# PHILIPS

LECTEUR DE CASSETTE AUTO

N 2600/00

LECTEUR DE CASSETTE AUTO N 2600/00

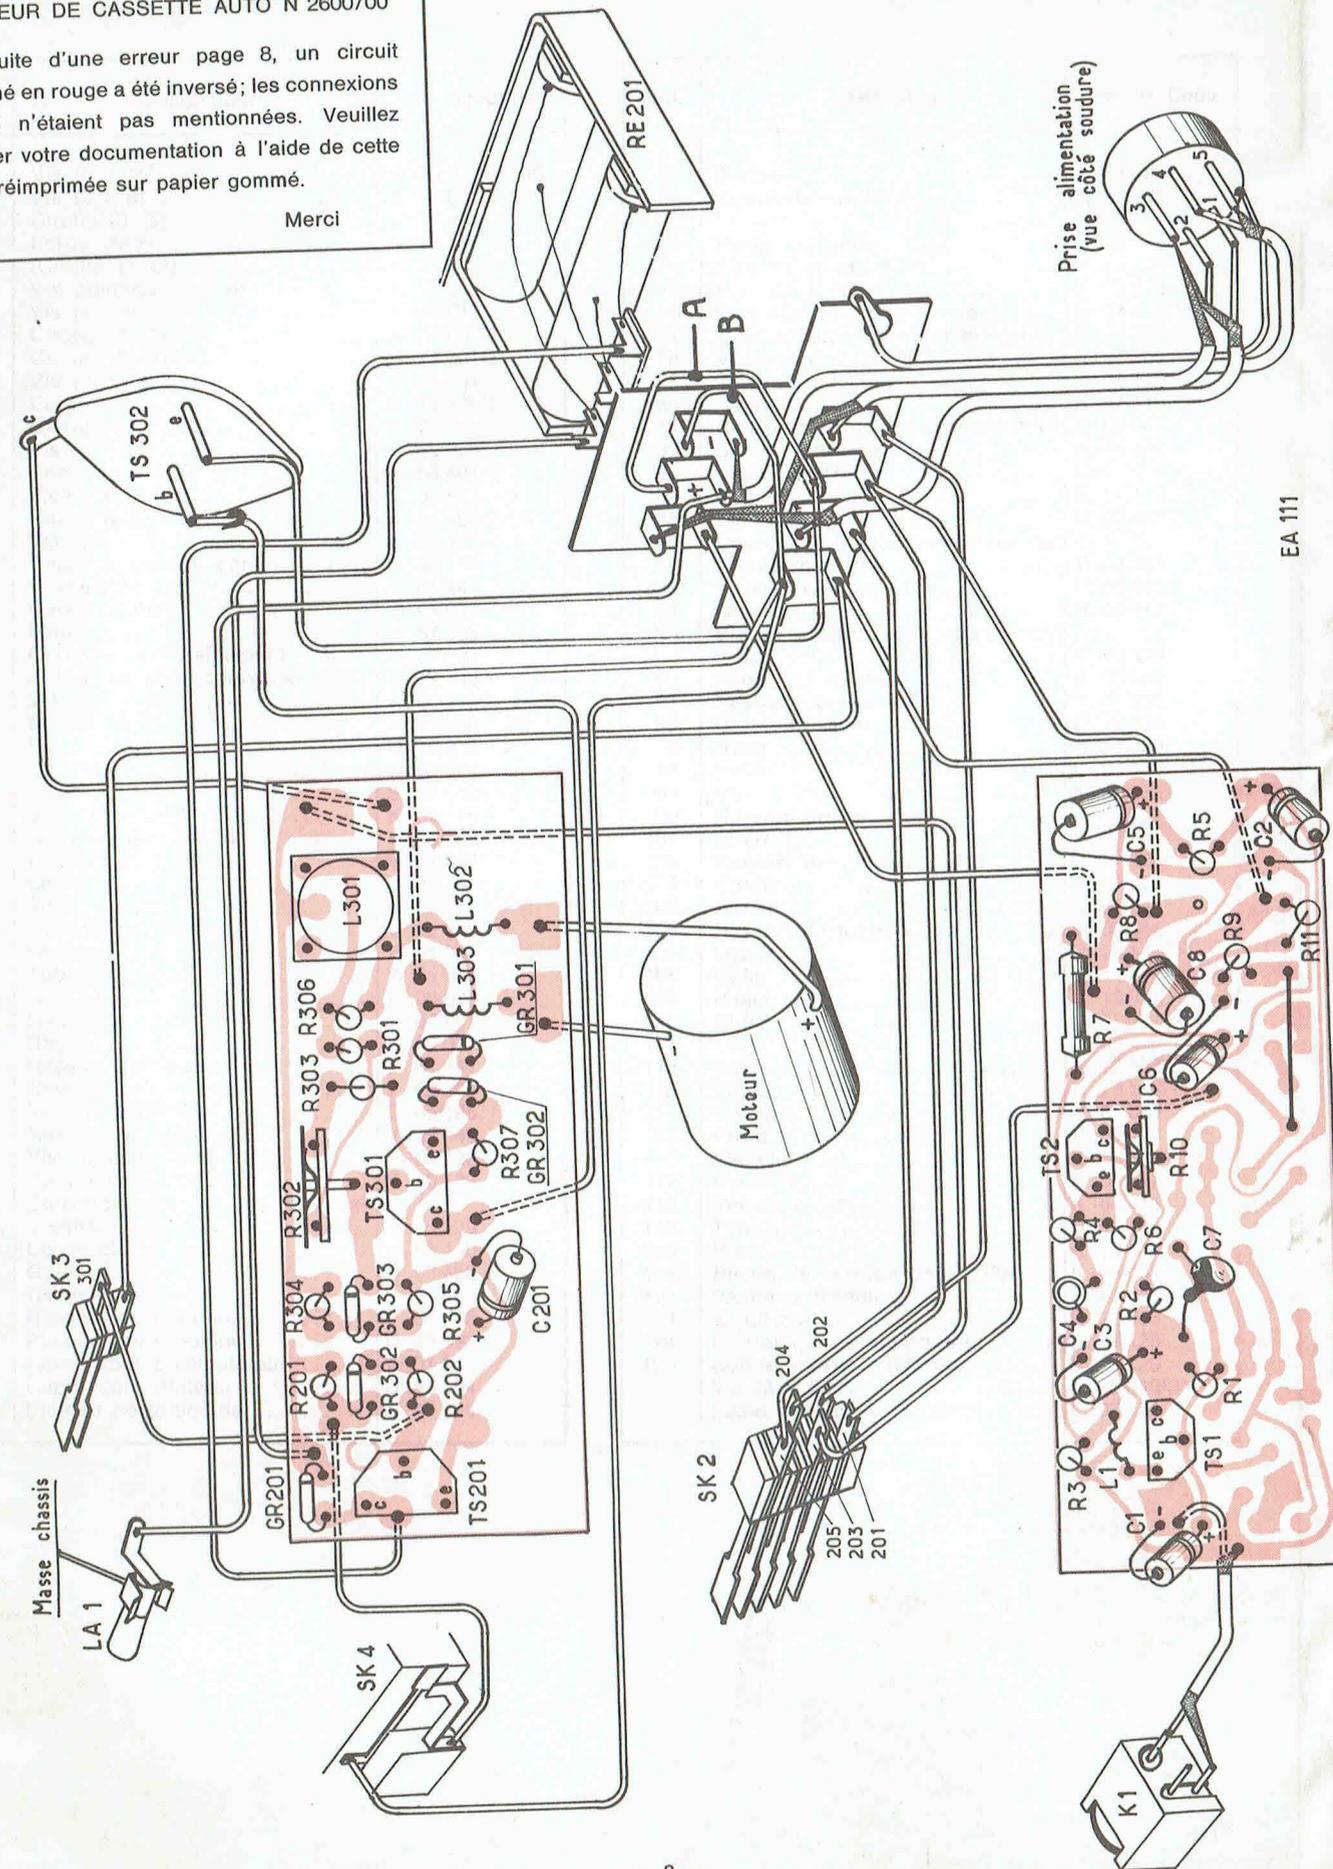
Par suite d'une erreur page 8, un circuit imprimé en rouge a été inversé; les connexions A et B n'étaient pas mentionnées. Veuillez rectifier votre documentation à l'aide de cette page réimprimée sur papier gommé.

Fig. 1

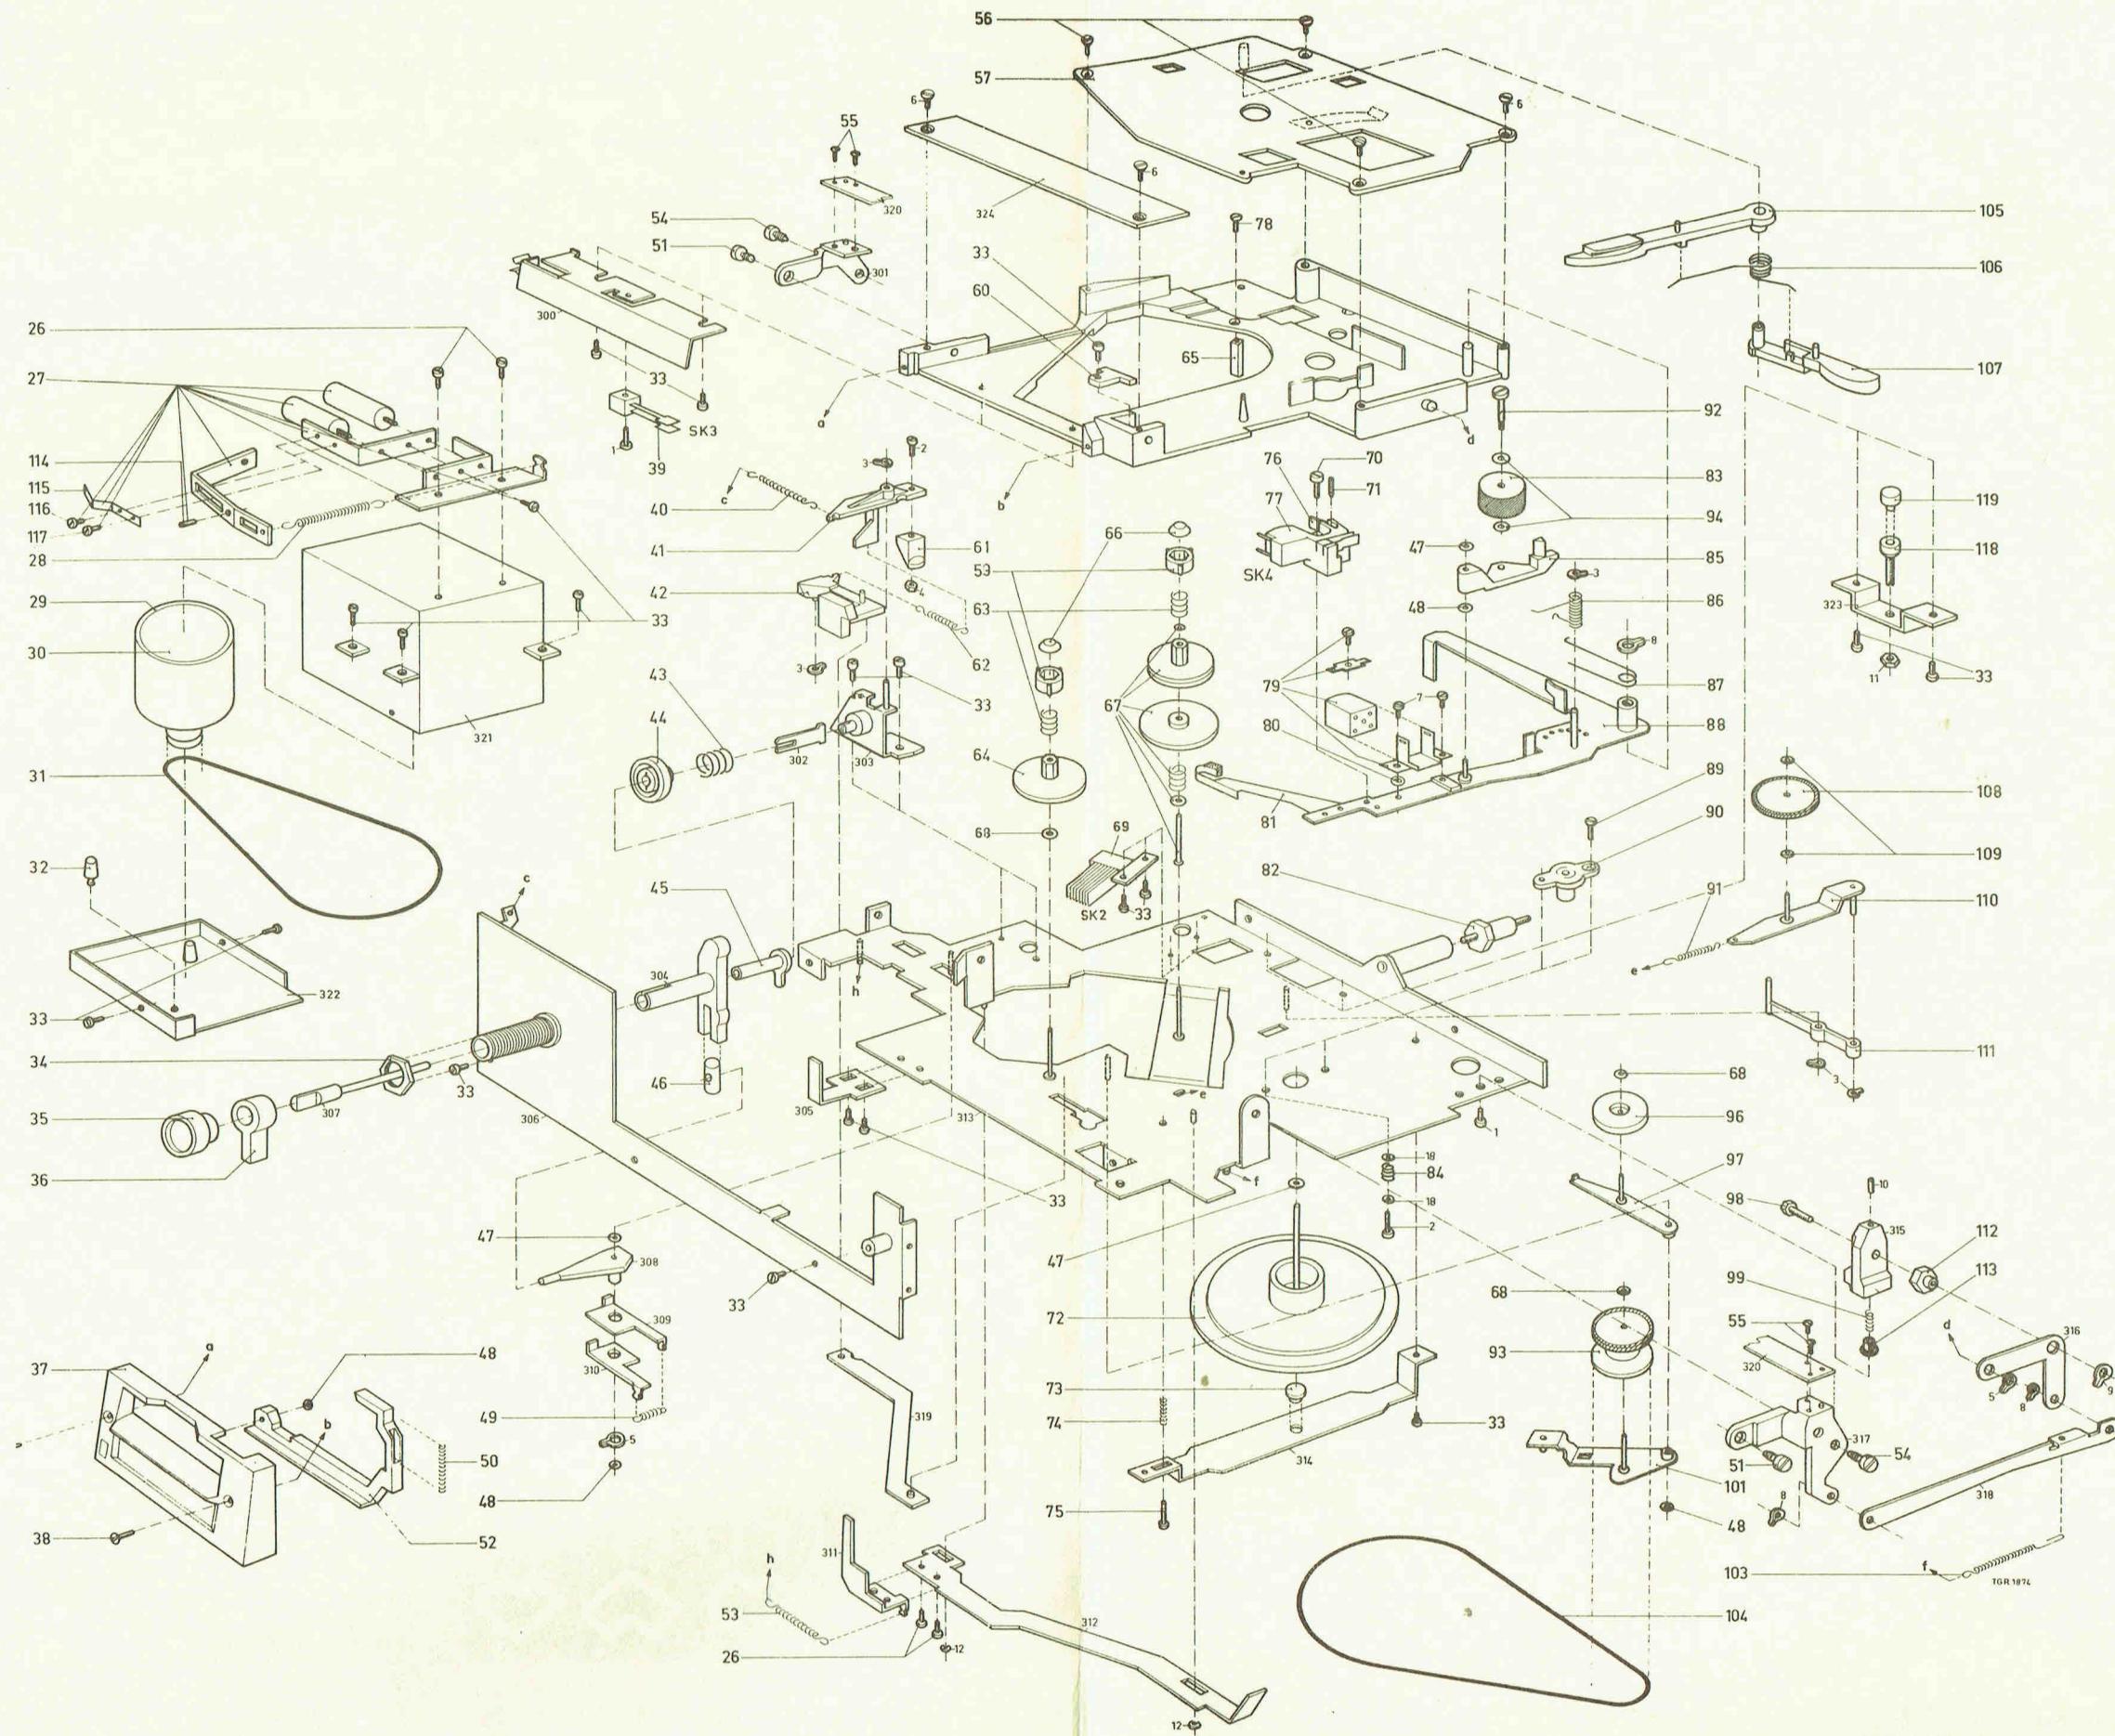
1. La bague en néoprène rep. 84 servant au réglage du volant, est remplacée par un ressort de compression (n° de code V 02 219).

La vis rep. 7, pour la fixation du palier rep. 90 devient 2 x 8 mm.

2. Une entaille a été pratiquée dans le couvercle du boîtier du moteur, afin d'éviter que la courroie ne frôle le couvercle.

3. Rep. 58 est supprimé de la liste des composants mécaniques ; il s'agit maintenant d'un étrier métallique qui n'est plus fourni par le Dépt. Service. Rep. 58 de la vue éclatée passe en rep. 324 (fig. 1).

4. La vis de fixation du guide-bande, rep. 77, est fournie sous le N° de code K 60 147 et passe en rep. 70.

La coulisse rep. 76, est fixée à l'aide d'une tige filetée, rep. 71 (n° de code K 61 067).

5. Les plateaux à bobine, rep. 64 et 67 sont désormais fournis sans ressort de pression ni entraîneur. Ces composants peuvent être fournis séparément :

1) Le galet presseur (rep. 83) est désormais fixé à l'aide d'une vis spéciale.

Le galet presseur et le levier presseur sont modifiés. Les références sont restées inchangées étant donné que l'ancien levier n'est plus fourni par le Dépt. Service.

2) Les étriers-charnière du compartiment cassette (rep. 301 et rep. 317) sont désormais fixés à l'aide de vis spéciales.

3) Afin de pouvoir aisément enfoncer la cassette dans le compartiment, on a pourvu le couvercle, rep. 57, d'un ressort à lame. La référence du couvercle reste inchangée.

On obtient ainsi une plus grande stabilité du volant.

Ressort de pression rep. 63 O 19 129  
 Entraîneur rep. 59 U 49 200

En cas de remplacement du galet, il faudra également procéder au remplacement du levier presseur.

Galet presseur, rep. 83 U 11 437  
 Levier presseur rep. 85 U 03 441  
 Vis rep. 92 K 64 422  
 Bague, rep. 94 K 69 151

Vis rep. 51 K 64 423  
 Vis rep. 54 K 64 424
